RK3568_AIoT_REF_SCH_V20_20230927_Modify_Notes_CN

版　本：	V2.0
作　　者：	Zhangdz
审　　核：	Reviewer
日　期：	2023-09-27

基于《RK3568_AIoT_REF_SCH_V11_20210611.DSN》版本上更新修改。
最新版本为《RK3568_AIoT_REF_SCH_V20_20230927.DSN》

2.1 Page 17.RK3568_VO Interface_1(LVDS 功能更新)

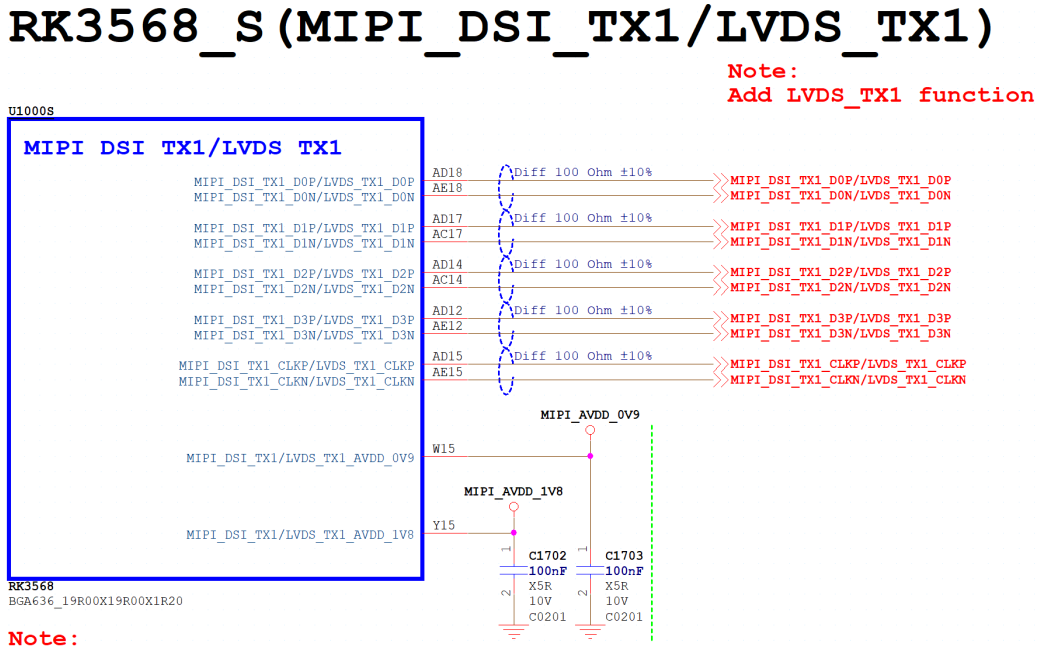
增加LVDS_TX1功能支持，和LVDS_TX0组成双LVDS接口功能。
RK3568原理图库更新如下：

2.2 Page 09.PCIE30/MULTI_PHY/VOP Fun Map

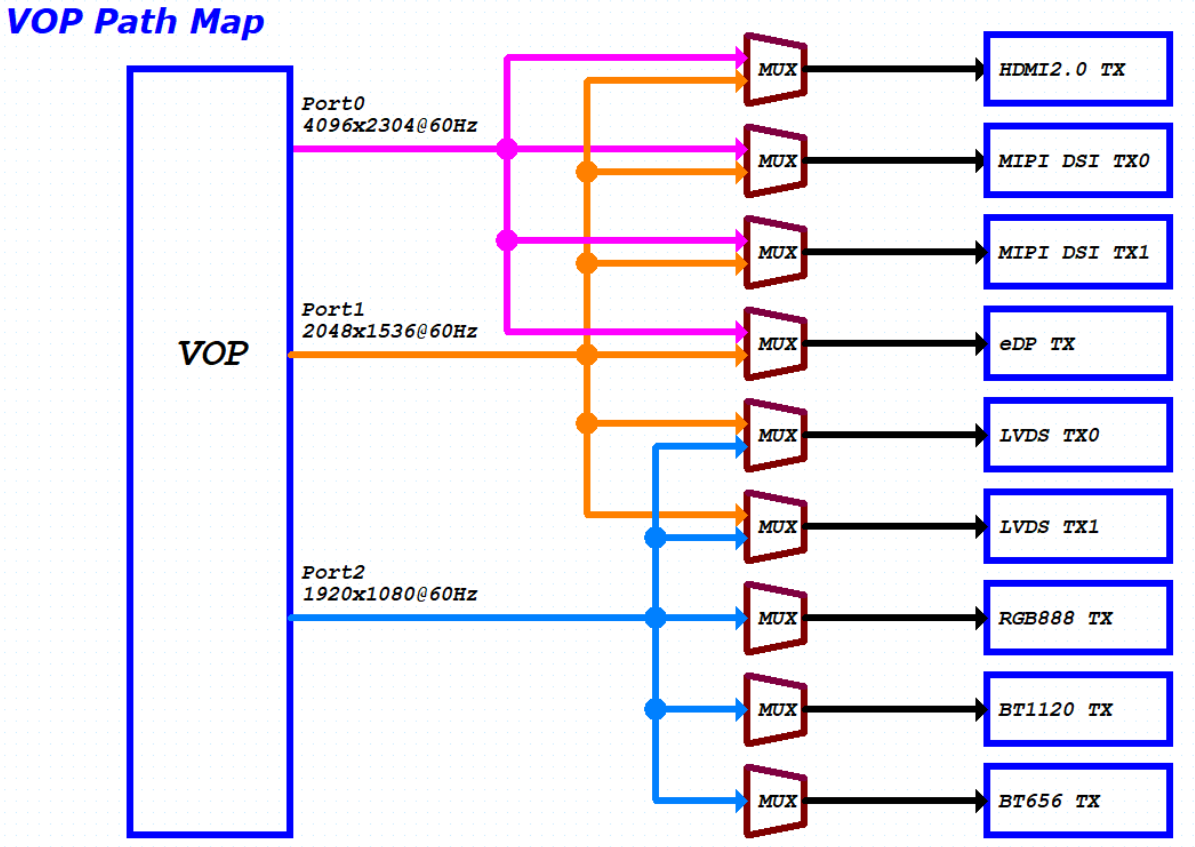
VOP path map更新

2.3 Page 11.RK3568_DDR PHY

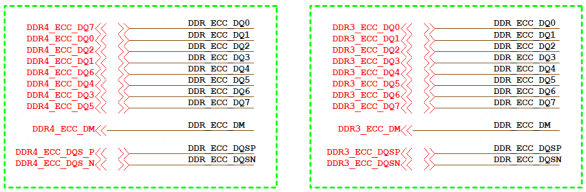
ECC功能更新增加注意点，ECC颗粒要求和主颗粒的Row/Bank/Col/BG（DDR4）完全一致，速率也要求一致，建议ECC采用的颗粒和主颗粒一样型号。

DDR4时，要求所有DQ顺序不可对调（包含ECC DQ），必须按照RK提供的模板顺序进行。

2.4 Page 21.Power_PMIC

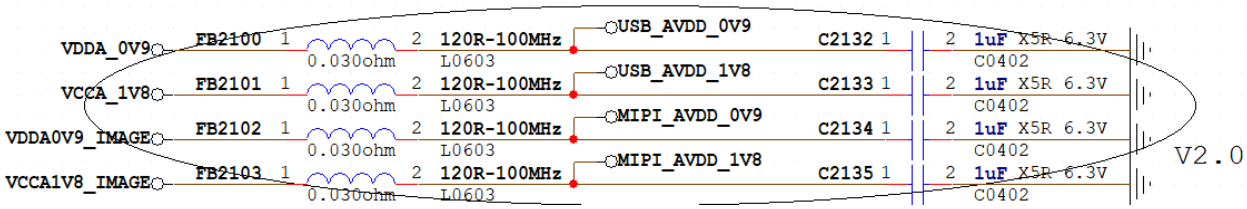
USB_AVDD_0V9,USB_AVDD_AV8,MIPI_AVDD_0V9,MIPI_AVDD_1V8供电方式更新，先磁珠后电容方式。

2.5 Page 21.Power_PMIC （VDC 更新）

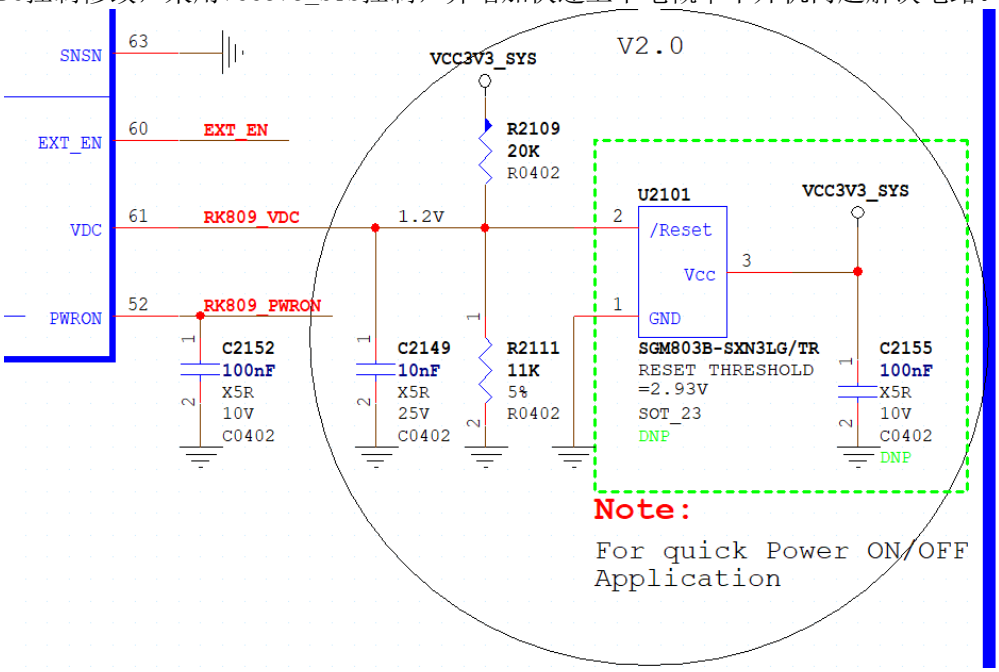
RK809-5 VDC控制修改，采用VCC3V3_SYS控制，并增加快速上下电概率不开机问题解决电路。

2.6 Page 22.Power_Ext Discrete/RTC IC

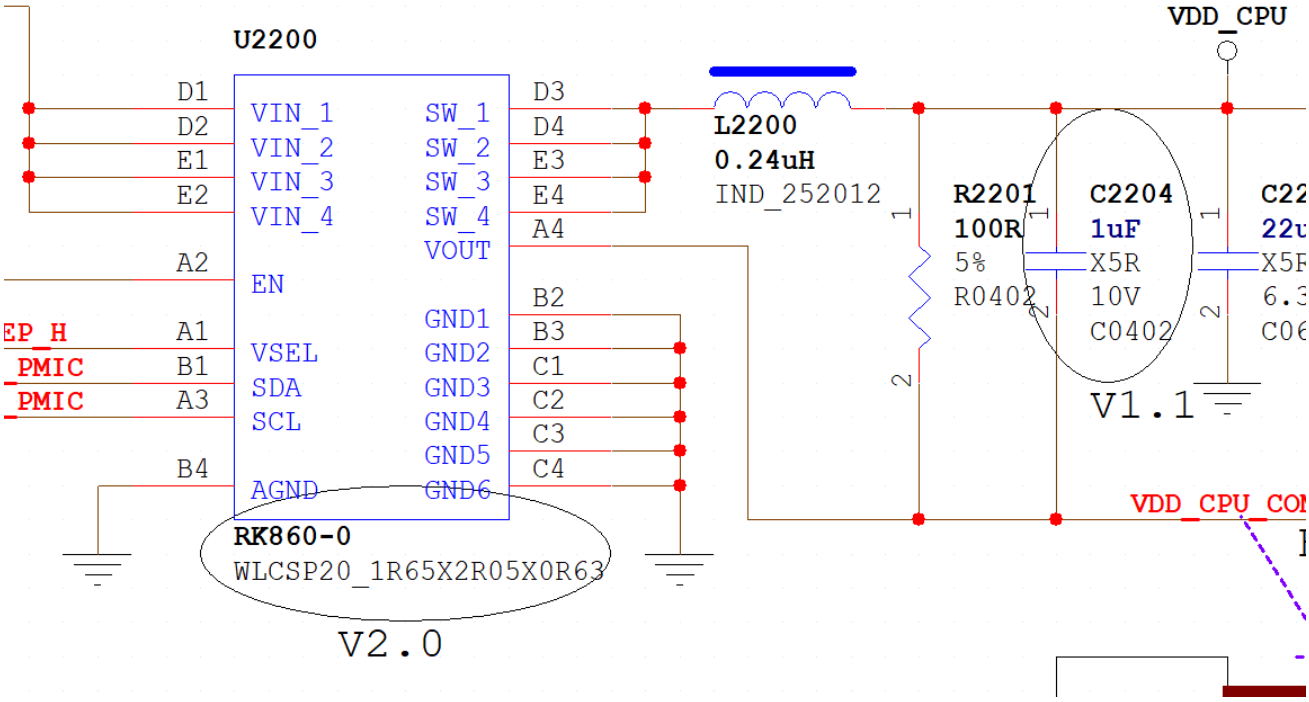
VDD_CPU更新使用RK860-0供电，注意dts配置需要同步修改。

2.7 Page 54.VO-LCM_LVDS TX0/TX1

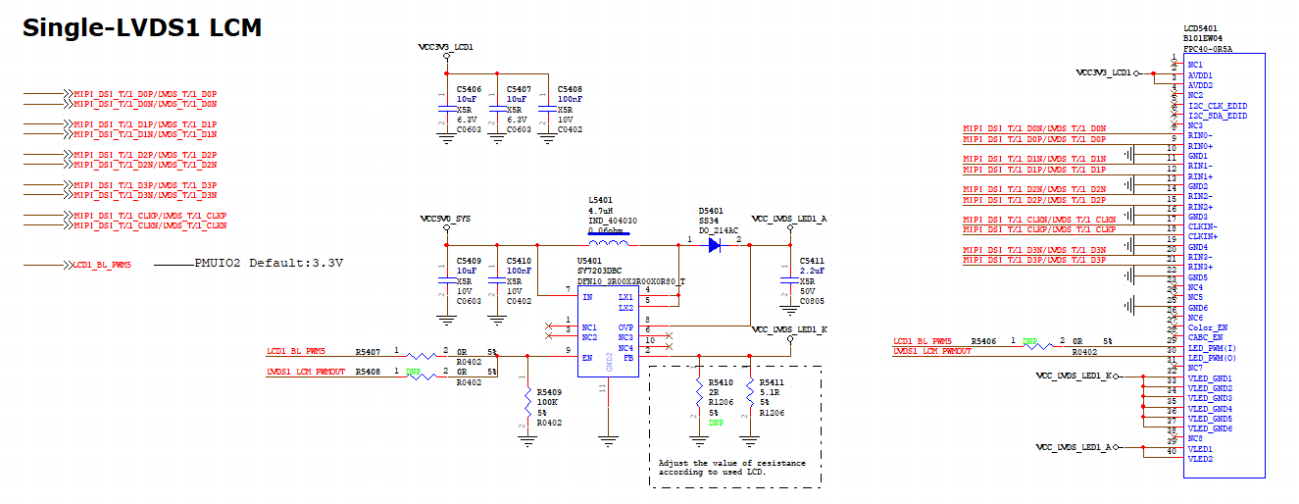
增加支持LVDS1接口参考电路

2.8 Page 55.VO-LCM_Dual LVDS TX

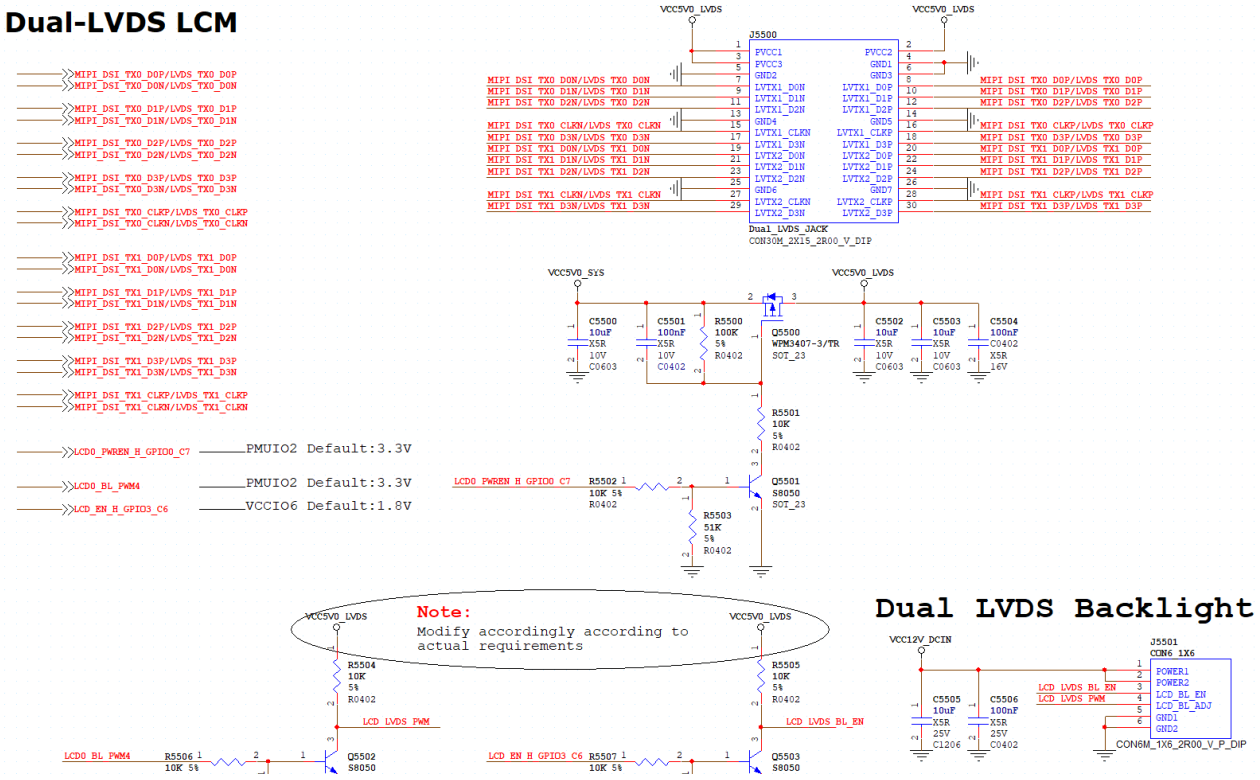
增加支持双LVDS接口参考电路

2.9 Page 59.VO-VGA Output

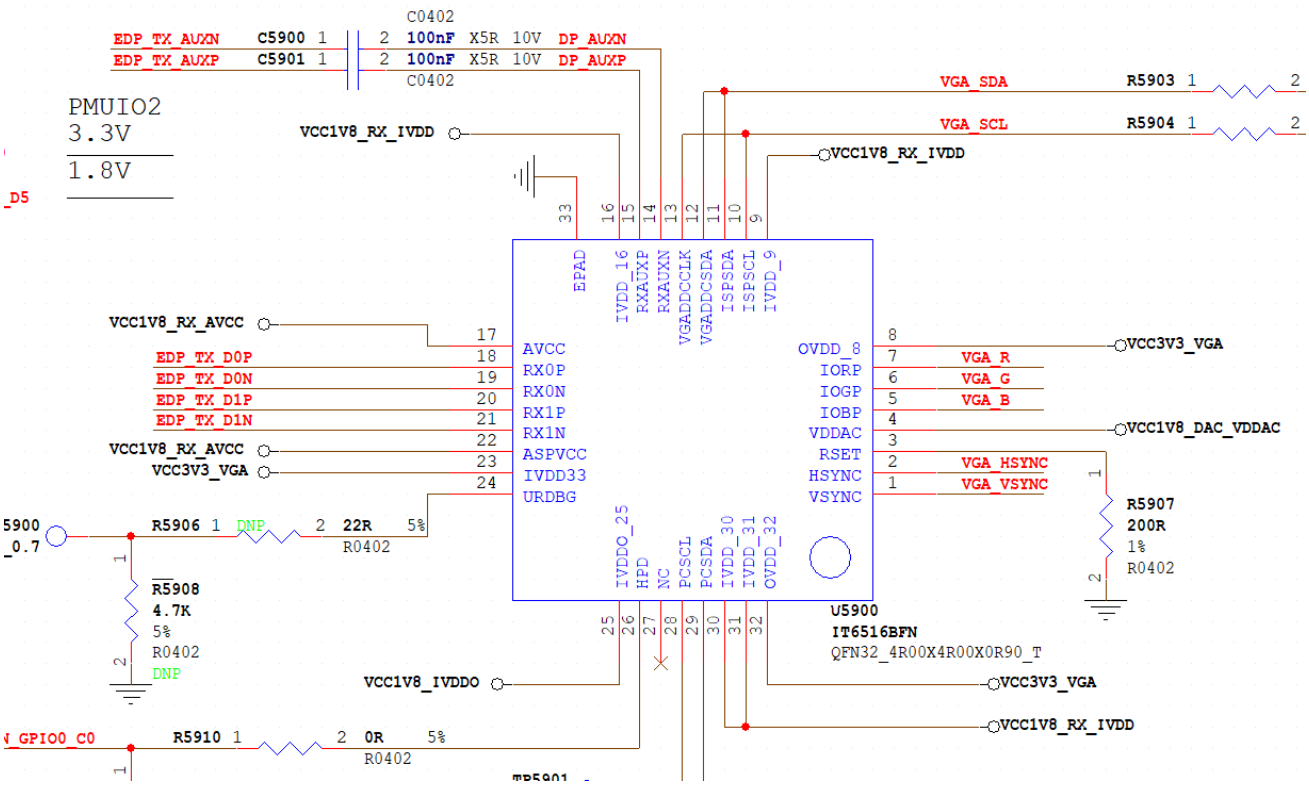
eDP转VGA芯片更新为IT6516BFN

2.12 Page 95.UART/RS485/CAN Port（CAN注意点更新）

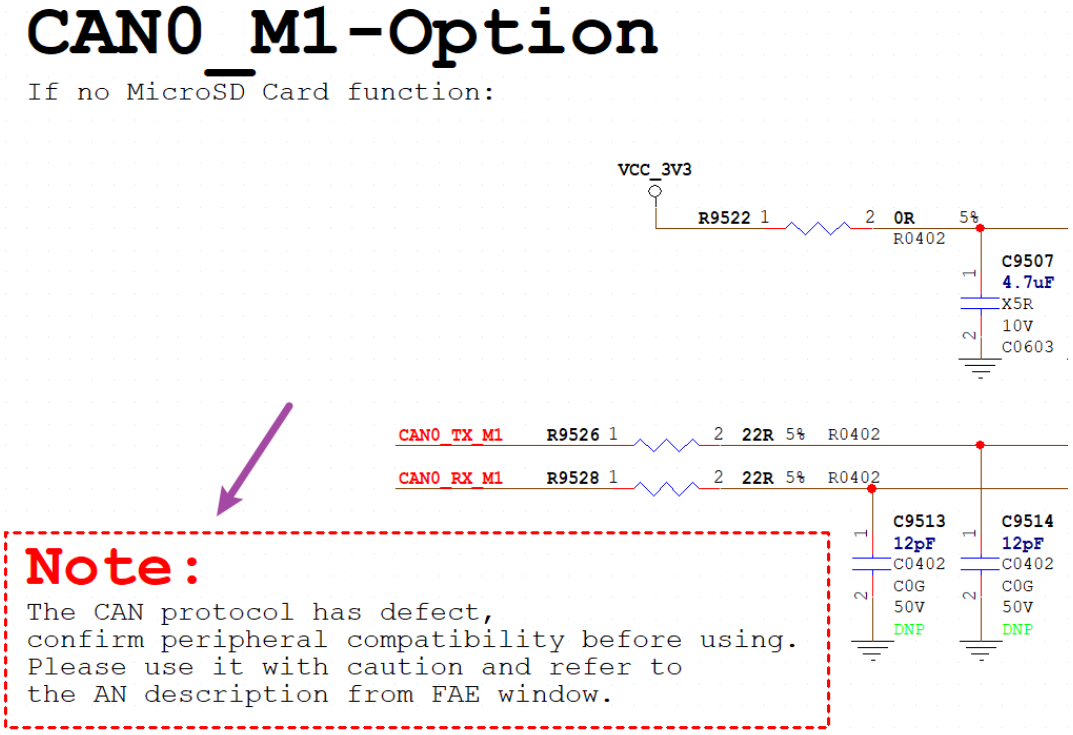
使用CAN接口时，需要注意确认外置设备的兼容性问题，具体请见《RK3568-CAN-Errata Notice.pdf》

2.13 Page 95.UART/RS485/CAN Port（RS485 注意点更新）

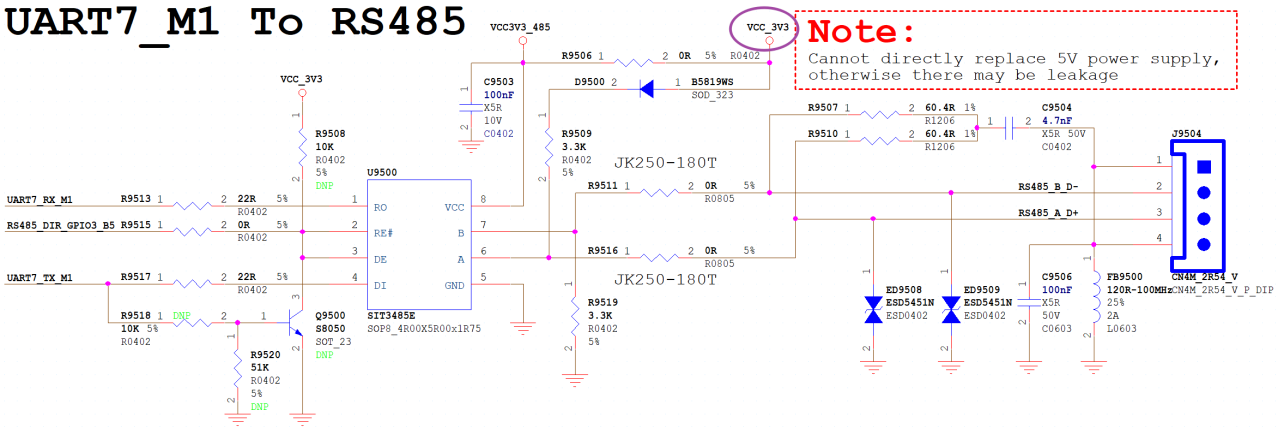
该参考图RS485芯片为3.3V,UART IO电平也为3.3V，如需更换的RS485芯片是5V供电，UART这边需要电平转换，否则会存在漏电，不得直接更换为5V供电的RS485芯片。

2.15 Page 15.RK3568_SARADC/GPIO

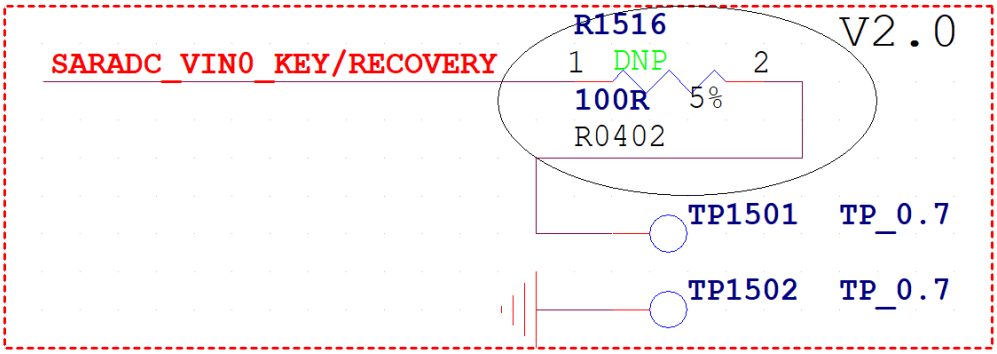
Recovery测试点增加串接100ohm电阻，加强管脚保护。

3.2 Page 64.WIFI6/BT-PCIe_2T2R + UART

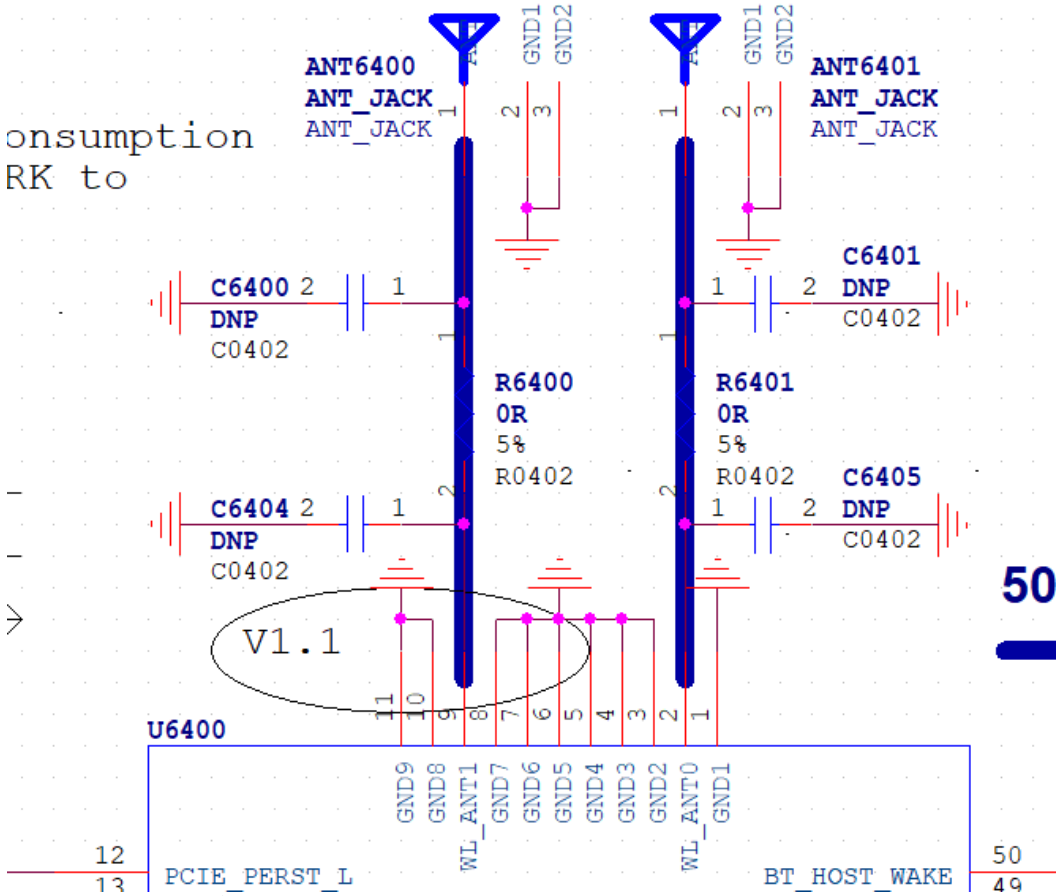
U6400 Pin9和Pin10接法有错误，Pin9更新接ANT，Pin10更新为接GND

3.3 增加 SGMII,QSGMII 接口参考电路

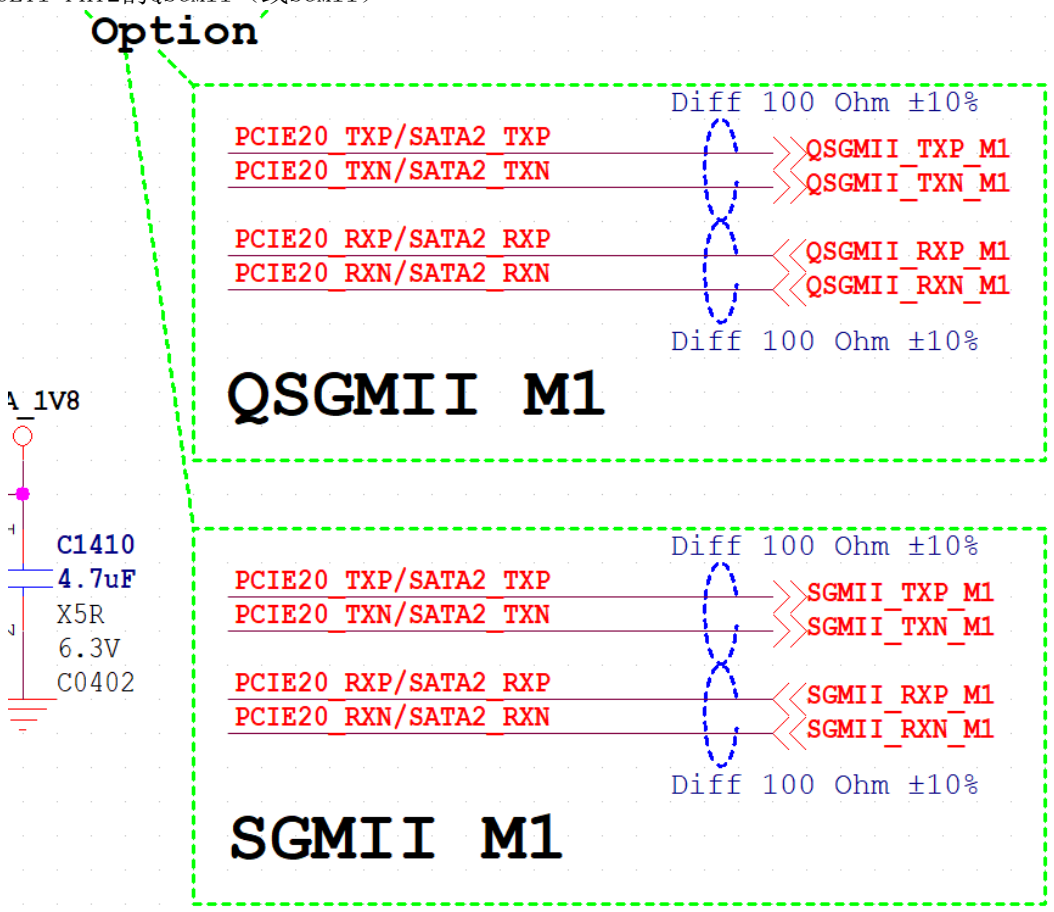
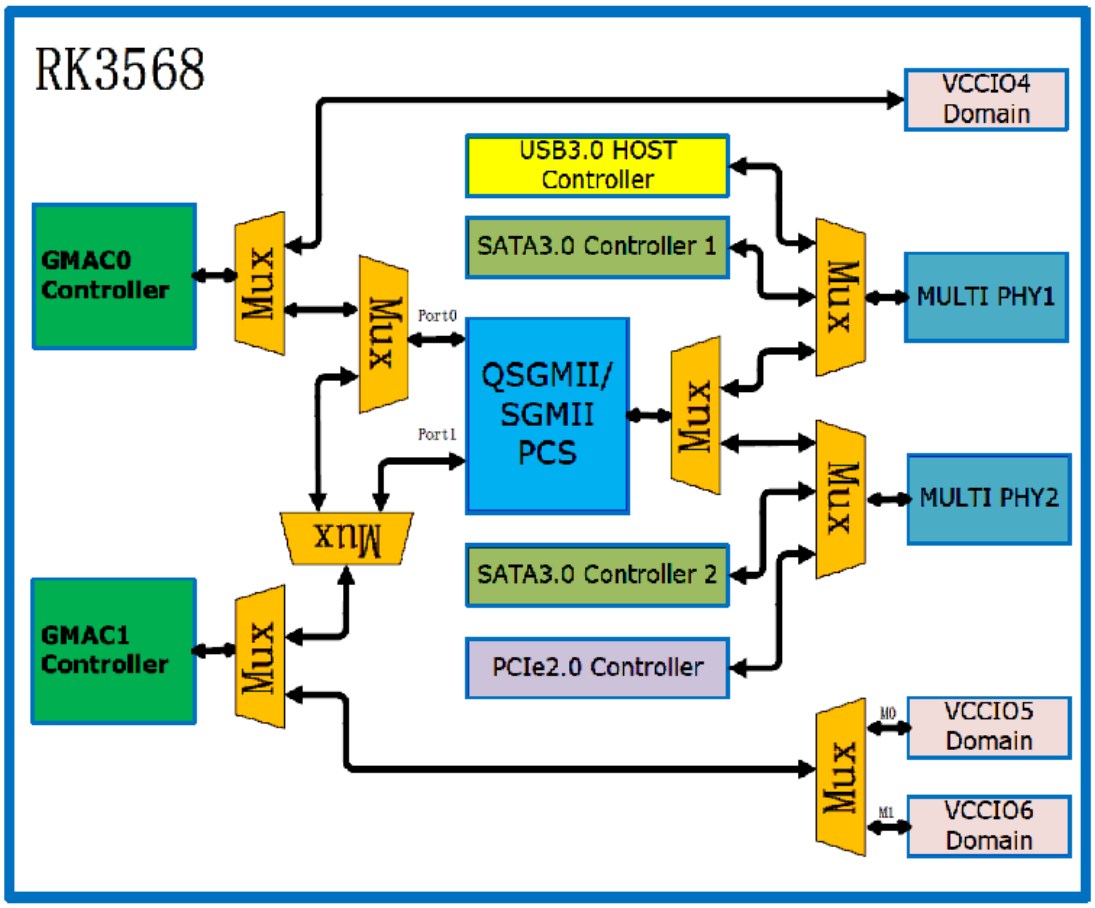
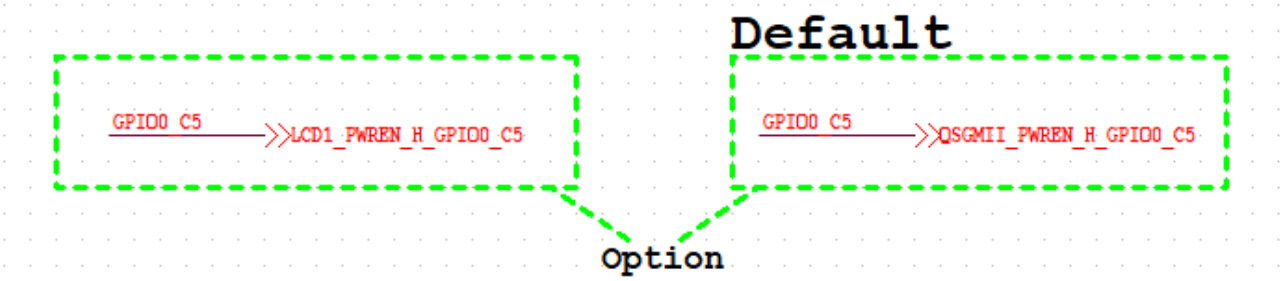
1：MULTI PHY1 QSGMII M0和MULTI PHY2 QSGMII M1为复用关系，只能选择其中一组，本次提供的参考电路

2：RK3568 只有两个 GMAC，因此外接 QSGMII PHY 时实际只有两个有效

4：选用 SGMII 接口时：
选择配置为 GMAC0，SGMII PHY 的 MDC/MDIO 必须选择 GMAC0_MDC/MDIO，
选择配置为 GMAC1，SGMII PHY 的 MDC/MDIO 必须选择 GMAC1_MDC/MDIO；
选用 QSGMII 接口时：
QSGMII PHY 的 MDC/MDIO 可以选择 GMAC0_MDC/MDIO 或 GMAC1_MDC/MDIO。
在电路设计时，需提前根据需求做选择。
5：QSGMII PHY 增加一个电源控制信号，参考图分配和 LCD1_PWREN_H 复用，如果两个功能同时有需求，请根据实际应用重新分配 GPIO。
